Dot. postępowania pn. Budowa nowej siedziby dla Zespołu Szkół Drzewnych i Leśnych im. Jana Kochanowskiego w Garbatce-Letnisku

W związku pytaniami, jakie wpłynęły do Zamawiającego, na podstawie art. 284 ust. 2 ustawy z dnia 11 września 2019 r. Prawo zamówień publicznych (Dz.U. z 2019 r. poz. 2019 ze zm.) – dalej Pzp, Zamawiający udziela następujących odpowiedzi:

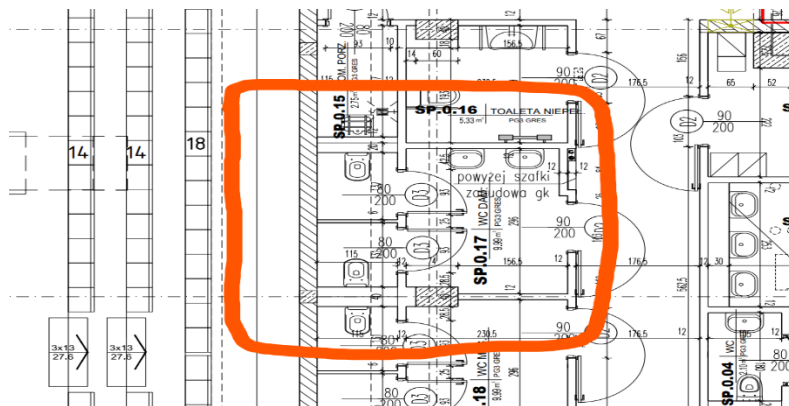
W "OPIS PROJEKT SALA SPORTOWA", „ Opis GARBATKA PW WARSZTAT”, „Hala sportowa przedmiar” oraz "Budynek warsztatu przedmiar" nie ma informacji dotyczącej ścian GK-przedścianek, które są widoczne na rysunkach. Prosimy o doprecyzowanie wykonania przedścianki/obudowy insalacji.

Zamawiający wskazuje:

przedścianki instalacyjne - okładziny ścienne wolnostojące 1x płyta GK wodoodporna na podkonstrukcji systemowej z profili U i C 75 z wypełnieniem wełną mineralną.
